Nr postępowania: GUM2023ZP0039

postępowanie o udzielenie zamówienia publicznego prowadzone w trybie przetargu nieograniczonego, na podstawie art. 132 ustawy z dnia 11 września 2019 r. - Prawo zamówień publicznych (Dz. U. z 2022 r. poz. 1710 ze zm.) pn. **Budowa Uniwersyteckiego Centrum Stomatologicznego Gdańskiego Uniwersytetu Medycznego przy ul. M. Skłodowskiej – Curie w Gdańsku.**

Gdański Uniwersytet Medyczny jako Zamawiający, na podstawie art. 135 ust. 2 i 6 ustawy Pzp, udziela odpowiedzi na pytania, które wpłynęły w niniejszym postępowaniu. Działając na podstawie art. 137 ust. 1 i 2 ustawy Pzp, Zamawiający dokonuje zmiany treści SWZ poprzez zamieszczenie dodatkowych załączników.

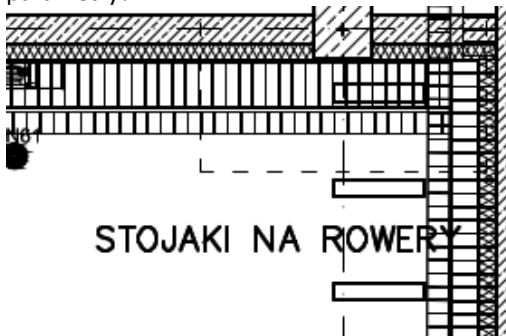
Prosimy o podanie oczekiwanego standardu wyposażenia pomieszczeń powtarzalnych (typu dozowniki, lustra, blaty), które należy uwzględnić w ofercie.

Dozowniki stal INOX. Lustra wklejone od wysokości 120 cm do wysokości 220 cm na długości blatu. Blaty – konglomerat kamienny kolor biały grubość 3 cm, na podkonstrukcji.

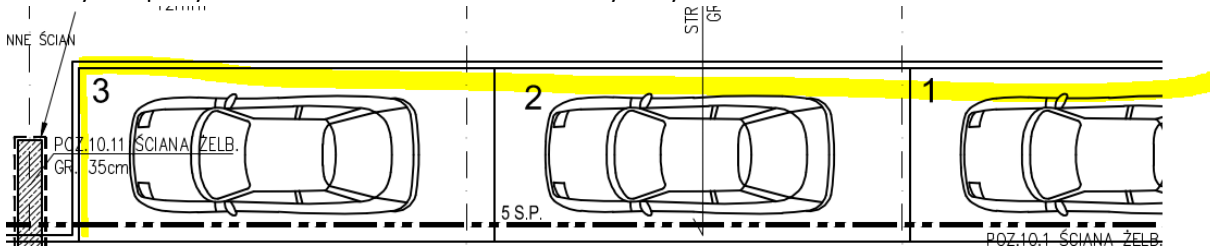
Prosimy o informację czy system informacji wizualnej wewnętrzny i zewnętrzny należy przyjąć do oferty.

Tak.

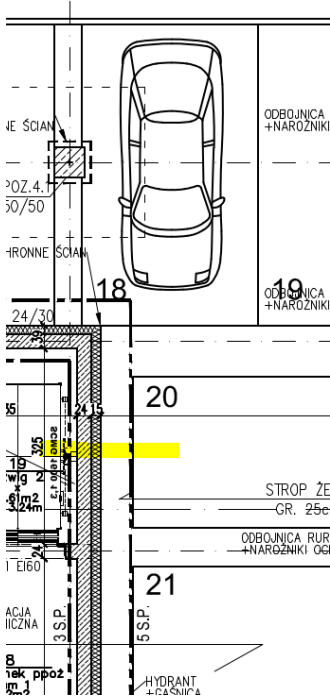
Prosimy o podanie układu warstw ściany wewnętrznej pomiędzy halą garażową a pom. ogrzewanymi

Od strony pom. ogrzewanych tynk lub wykończenie wg projektu wnętrz. Na części konstrukcyjnej ściany od strony Hali garażowej należy przyjąć 15 cm wełny mineralnej i system tynku cienkowarstwowego silikonowego BSO renomowanego dostawcy systemów elewacyjnych. Kolor wg projektu architektury wnętrz.

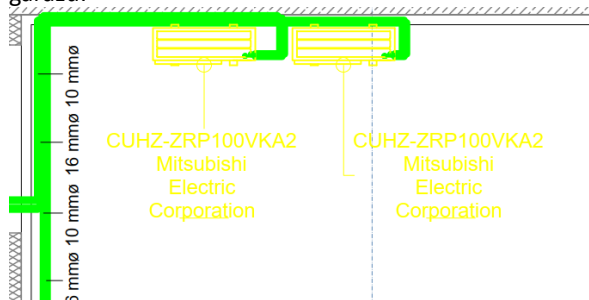
SANITARNE: Prosimy o uzupełnienie dokumentacji o zakres prac poszczególnych regulatorów VAV.

VAVy dobierane na wydajność nominalną w tabeli bilansu wentylacyjnego. Minimalne otwarcie VAV - 30% wydajności nominalnej.
